DV5 Engine Repair & Upgrade.

RECONVERSIE LANȚ DISTRIBUTIE 21-0700 CONFIGURARE KIT LANȚ DISTRIBUTIE

LANȚ DE DISTRIBUȚIE 7 mm (ZONA PROBLEMATICĂ)

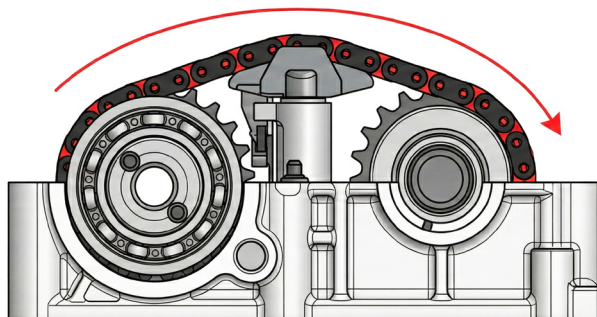
LANȚ DE DISTRIBUȚIE 7 mm – PUNCTE SLABE

- ✗ Roțile dințate ale arborelui cu came subdimensionate generează o curbă excesivă a lanțului
- ✗ Forțe de tracțiune excesive → alungirea rapidă a lanțului
- ✗ Contaminarea uleiului de motor cu funingine provenită din sistemele EGR/DPF → uzură abrazivă suplimentară
- ✗ Chiar și un lanț nou de 7 mm funcționează în regim de suprasarcină din cauza unui defect de proiectare OEM

Rezultat: zgomot, întinzător puternic uzat, alungirea lanțului, în cazuri extreme ruperea lanțului
Risc: alungire rapidă și posibilă rupere a lanțului, precum și deteriorarea motorului

De ce nu este recomandată înlocuirea „7 mm cu 7 mm”

- Geometria de 7 mm reprezintă un defect fundamental de proiectare
- Lanțul funcționează în condiții de suprasarcină încă din fabrică
- Lanțurile de 7 mm întărite nu elimină cauza generală a problemelor
- OEM a trecut complet la geometria de 8 mm

LANȚ DE DISTRIBUȚIE 8 mm (SOLUȚIE)

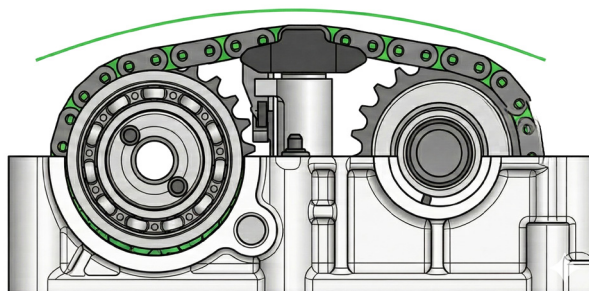
DE CE SISTEMUL DE 8 mm OFERĂ O SOLUȚIE PERMANENTĂ

- ✓ Reparație permanentă, conformă cu specificațiile OE
- ✓ Roți dințate ale arborelui cu came mai mari ➤ curbura semnificativ redusă a lanțului
- ✓ Lanț cu 16% mai lat, cu rezistență la tracțiune crescută
- ✓ Funcționare mai stabilă ➤ fără suprasarcină continuă, fără alungire rapidă
- ✓ Funcționare mai silențioasă și mai stabilă a motorului

SOLUȚIA ESTE UPGRADE-UL COMPLET LA 8 mm

Recomandare: Pentru o reparație permanent fiabilă, trebuie instalat întotdeauna upgrade-ul complet la 8 mm.
